**PREVOST**

CAMPAGNE DE RAPPEL

Cr00-14

DATE : Avril 2000	SECTION : 14
SUJET : PLAQUE D'ATTACHE DE LA COLONNE DE DIRECTION

FIGURE 1: VUE EXPLOSÉE DE LA COLONNE DE DIRECTION ET DE SES COMPOSANTES

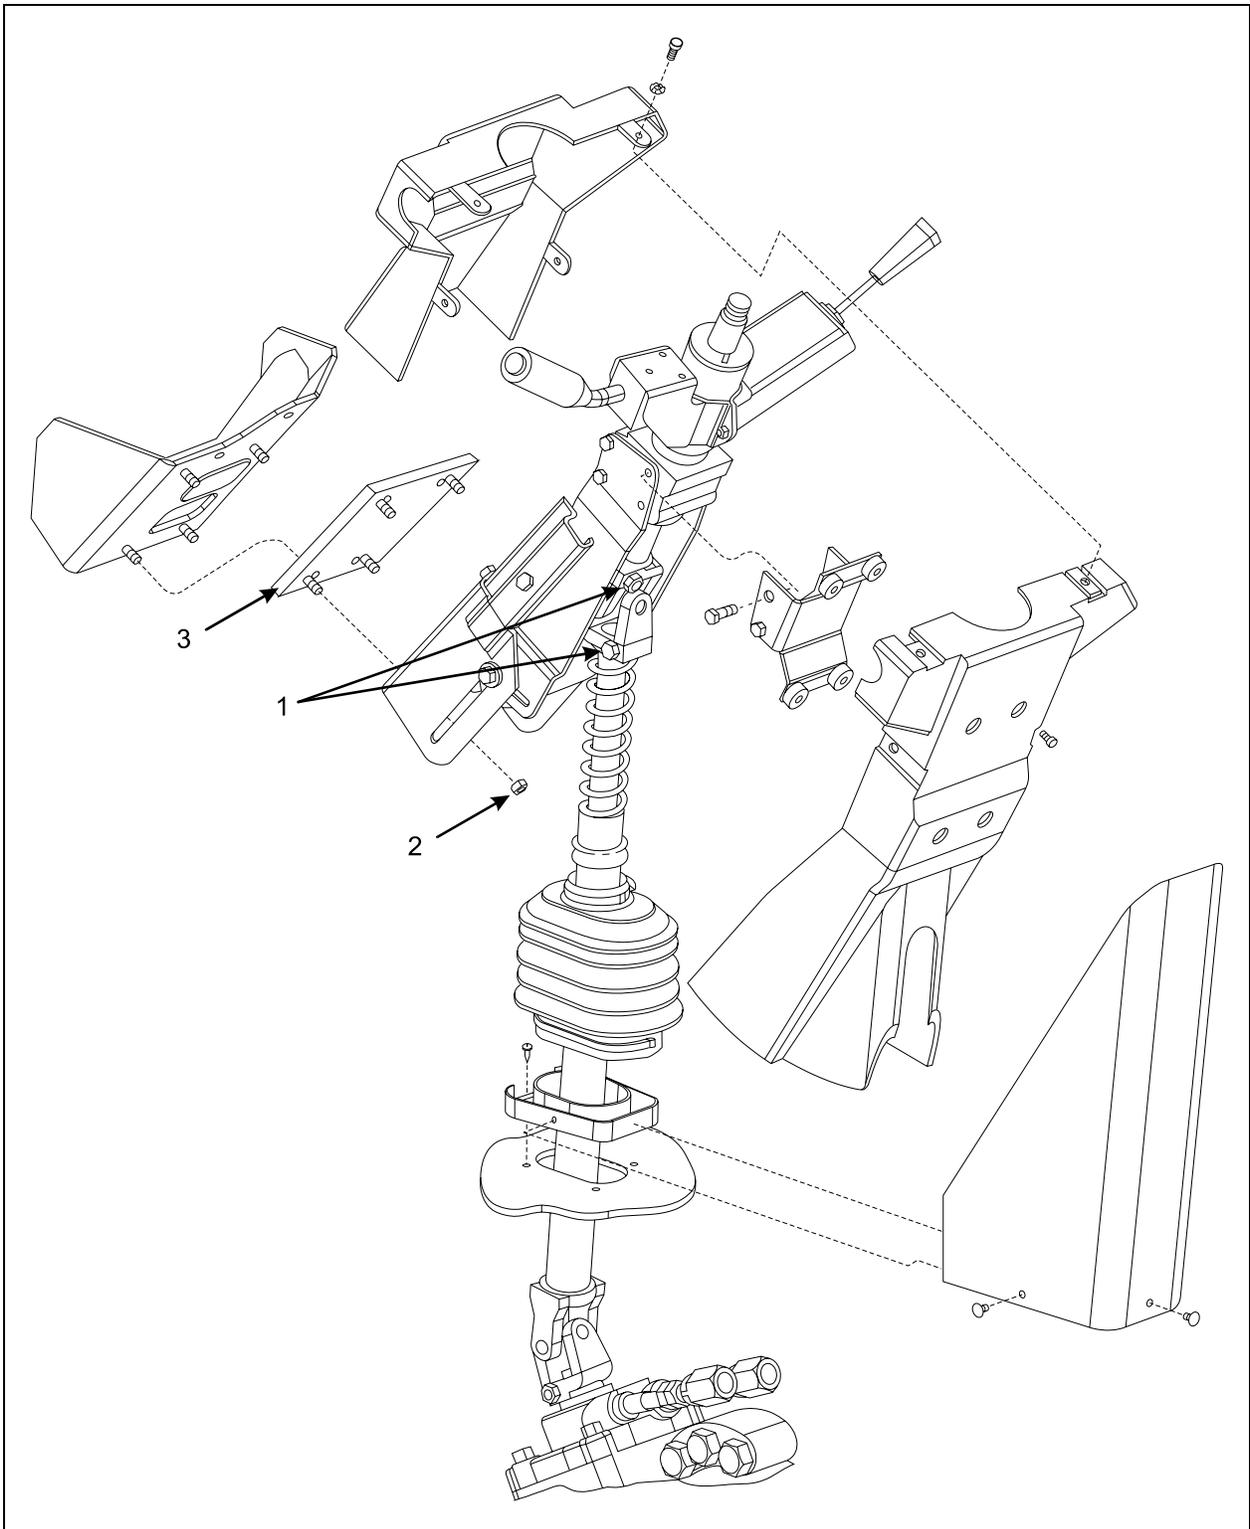
Certains véhicules sont équipés d'une plaque d'ajustement de la colonne de direction. Sur ces véhicules, des boulons supportant la colonne de direction ont cédé lors d'essais de serrage. Ceci porte à croire qu'ils pourraient céder en service. Si les quatre boulons retenant la colonne de direction cédaient, la colonne de direction ne serait plus maintenue sur place, ce qui pourrait causer une perte de contrôle.

Effectuer la partie A en premier pour déterminer si une plaque d'ajustement est installée sur votre véhicule. Si une plaque d'ajustement est installée, effectuer la partie B de ce bulletin pour remplacer la plaque. Une plaque d'ajustement de conception différente et dont les gougeons sont testés individuellement doit être installée sur les véhicules mentionnés ci-dessus.

1. Retirer les capots inférieurs de la colonne de direction. Regarder si la colonne est équipée d'une plaque d'ajustement;
2. Si une plaque d'ajustement est installée (3, figure 1), effectuer la partie B de ce bulletin;
3. Si il n'y a pas de plaque d'ajustement, compléter la partie A de la feuille de certification de campagne de rappel et la retourner avec une copie dûment complétée d'un formulaire A.F.A. sur lequel vous devez mentionner « Campagne de rappel 00-14 ». **Vous devez aussi compléter le formulaire de «Certification de campagne de rappel» fourni avec ce bulletin et le retourner avec votre réclamation (A.F.A.) pour être remboursé.**

3. **Faire un repère sur l'arbre de la colonne et sur le joint universel** afin de replacer le volant à la même position lors du remontage;
4. Dévisser un ou l'autre des deux boulons de retenue du joint universel (1, figure 1) et détacher la colonne de l'arbre de direction;

5. Dévisser les quatre écrous retenant la colonne de direction en place (2, figure 1). Demander l'aide de quelqu'un lors du dévissage final pour éviter que la colonne ne tombe;

8. Meuler les soudures retenant la plaque actuelle sur le véhicule. Retirer la plaque (3, figure 1) et enlever les restes de soudure à l'aide de la meule;
